福島第一原子力発電所 特定原子力施設に係る実施計画 変更認可申請書

「福島第一原子力発電所 特定原子力施設に係る実施計画」について、下記の箇所を別添の通りとする。

- 「福島第一原子力発電所 特定原子力施設に係る実施計画」サブドレンピット（No. 30, 37, 57）の復旧に伴い、下記の通り変更を行う。

図2 サブドレンピット概略配置図

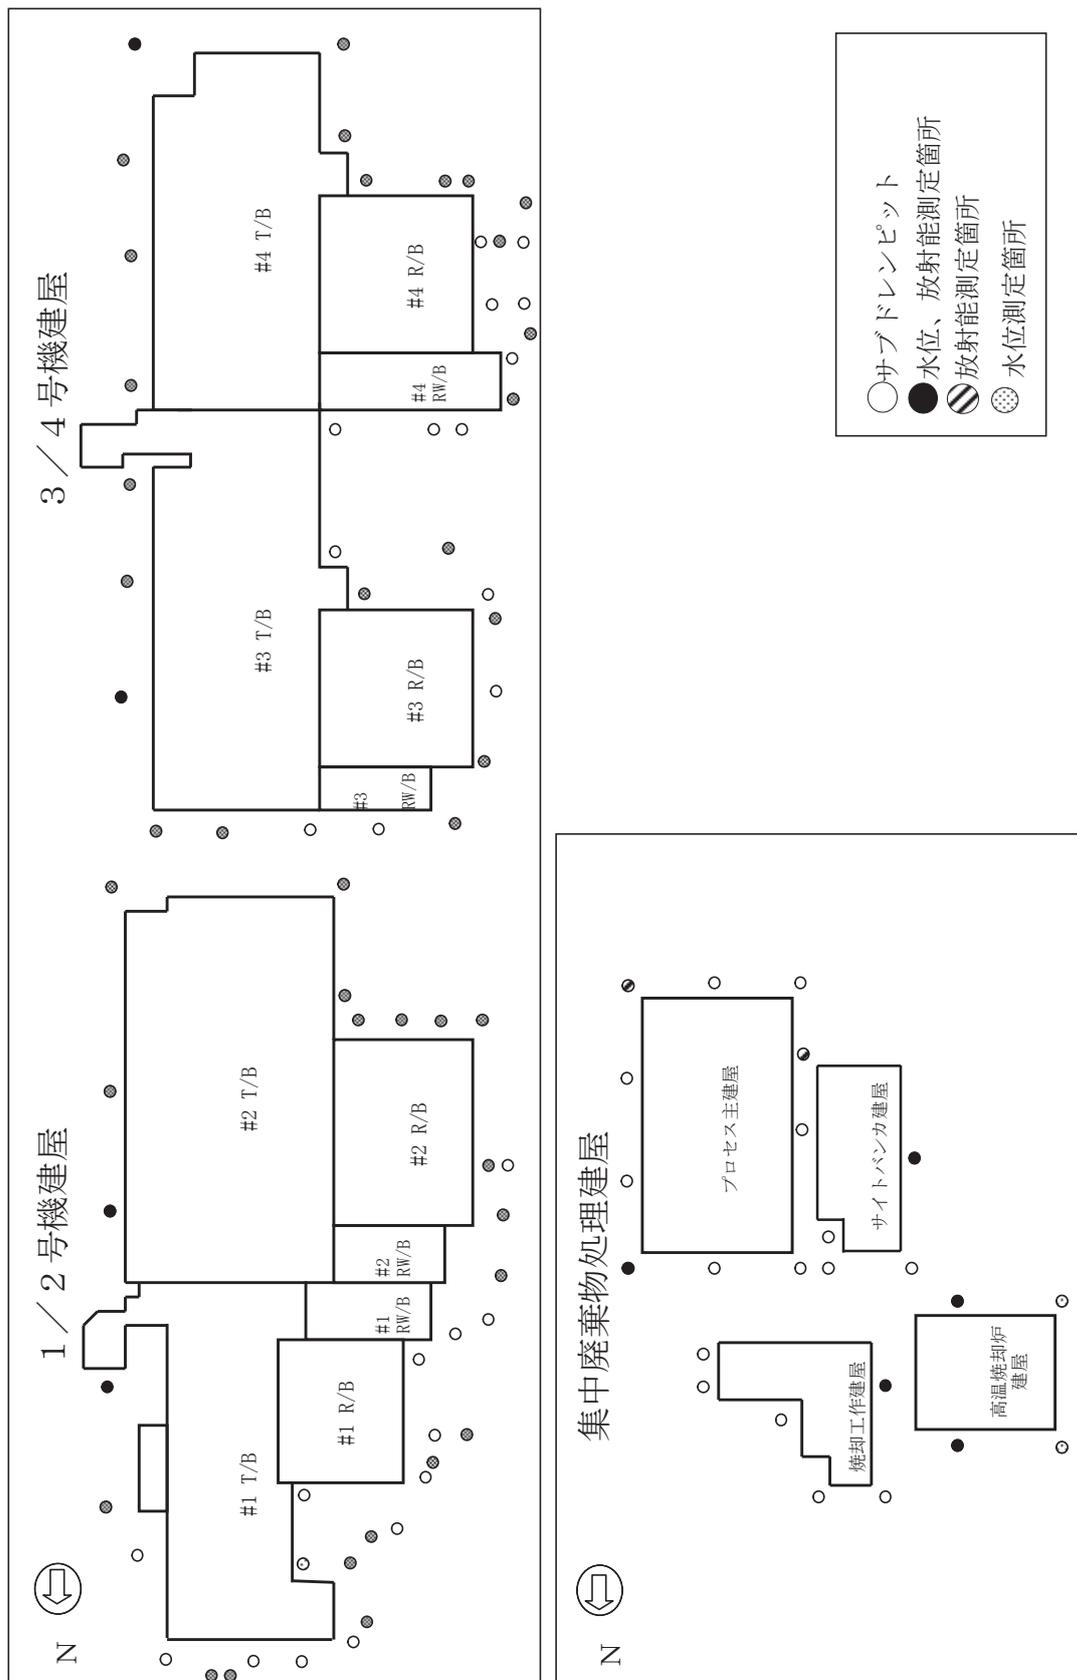
- ・サブドレンピットの復旧に伴う図の記載内容の見直し

図-2 サブドレン集水設備系統図

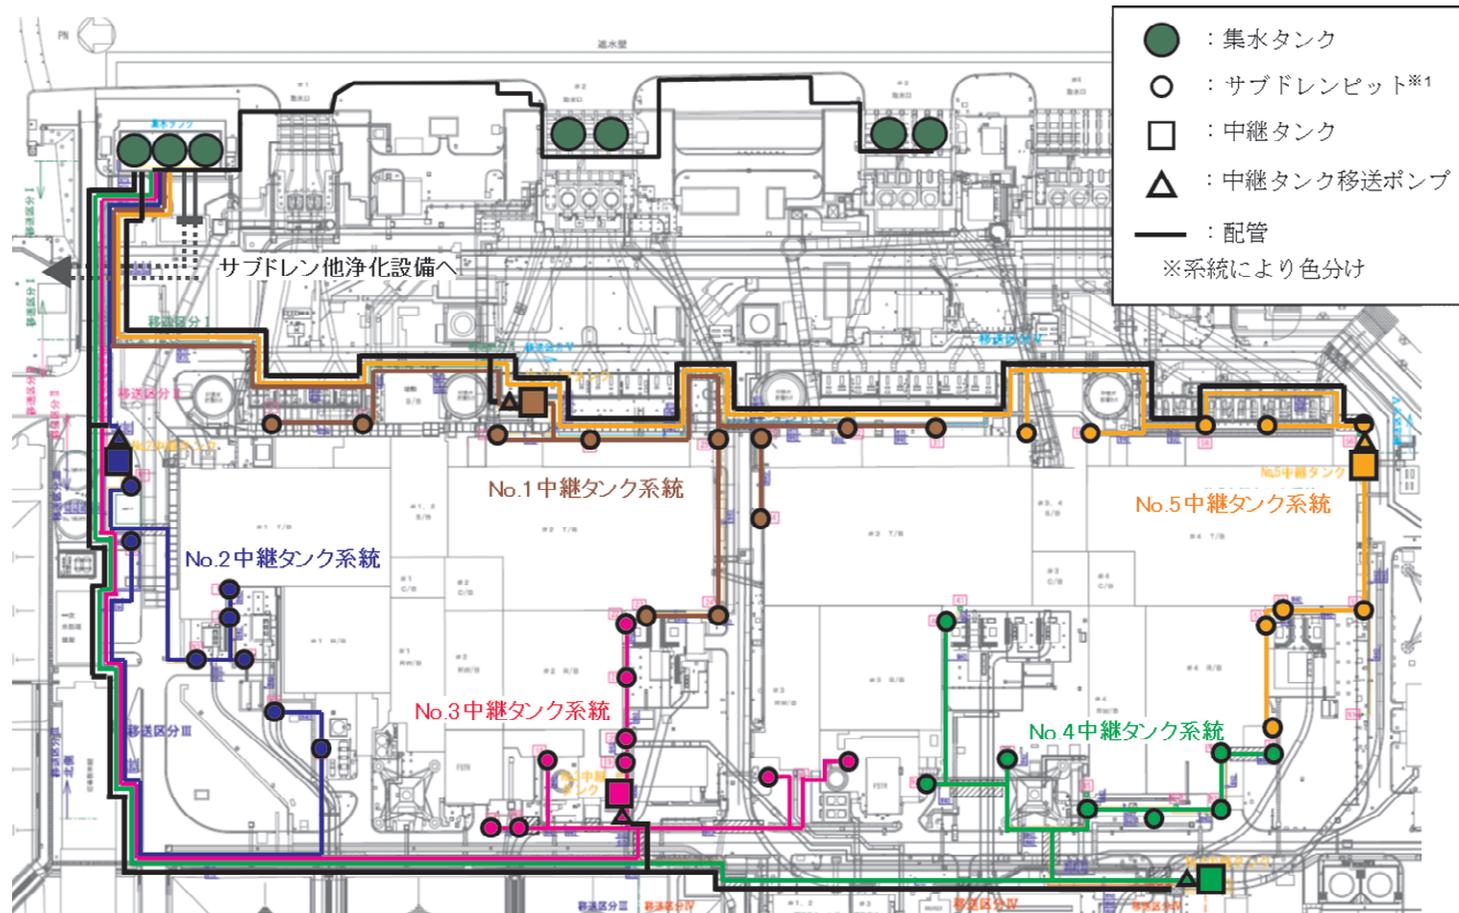
- ・サブドレンピット復旧に伴うサブドレン集水系統図の変更

※1 揚水ポンプは、サブドレンピット内部に設置されている。(各ピットに1台ずつ、計45台)
